Deckblatt Nr. 9

zum Bebauungsplan „Jägerwirth-Elenderhofwiese“

Markt Fürstencell, Landkreis Passau

Die Festsetzungen durch Text werden bezüglich Einfriedungen wie folgt ergänzt:

Raster Tag [Variante 0, Rel. Höhe 2.00m]

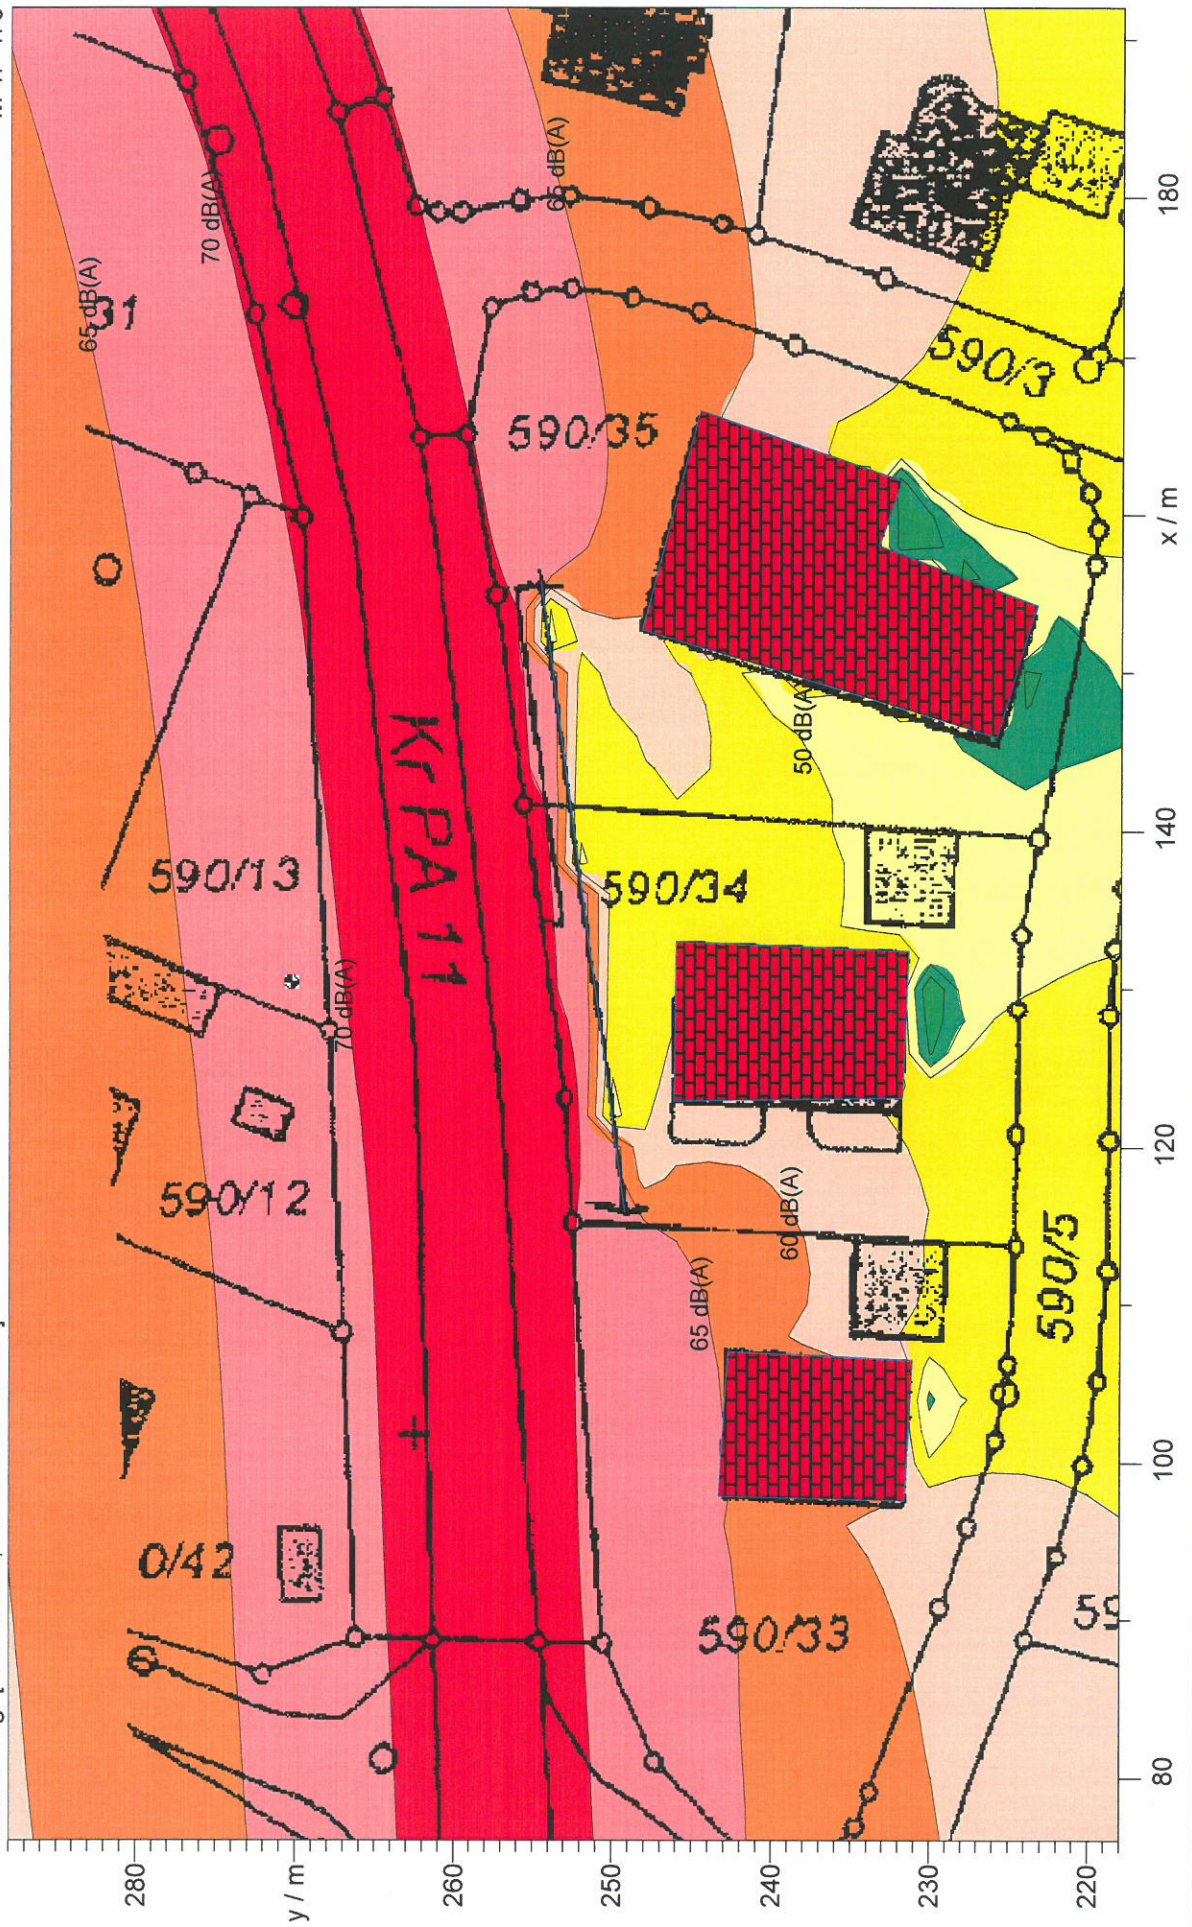
Es war zu klären in wie weit sich die geplante Lärmschutzwand (Höhe ca. 2,7 m) auf die Nachbarschaft (Wohnbebauung bzw. Garten auf Fl. Nr. 590/12) auswirkt. In einer Entfernung von 10 m zur Straßenmitte (=>Garten) errechnet sich ohne Einfluss (Reflexion) der Lärmschutzwand ein Beurteilungspegel von:

Wird bei der Ausführung ein schallhartes Material verwendet, errechnen sich folgende Beurteilungspegel:

Der Beurteilungspegel erhöht sich um ca. 0,6 dB(A) bei der Verwendung eines schallharten Materials.

Um einen negative Auswirkung auf die Nachbarschaft zu vermeiden, muss eine absorbierende Schallschutzwand erstellt werden, welche den auftreffenden Schall „schluckt“ (-4 dB(A), ein Ausführungsbeispiel ist der Anlage zu entnehmen). Bei Verwendung einer absorbierenden Wand errechnen sich folgende Beurteilungspegel:

Auf Grund unserer Berechnungen empfehlen wir Ihnen die Lärmschutzwand als absorbierende Lärmschutzwand auszuführen.
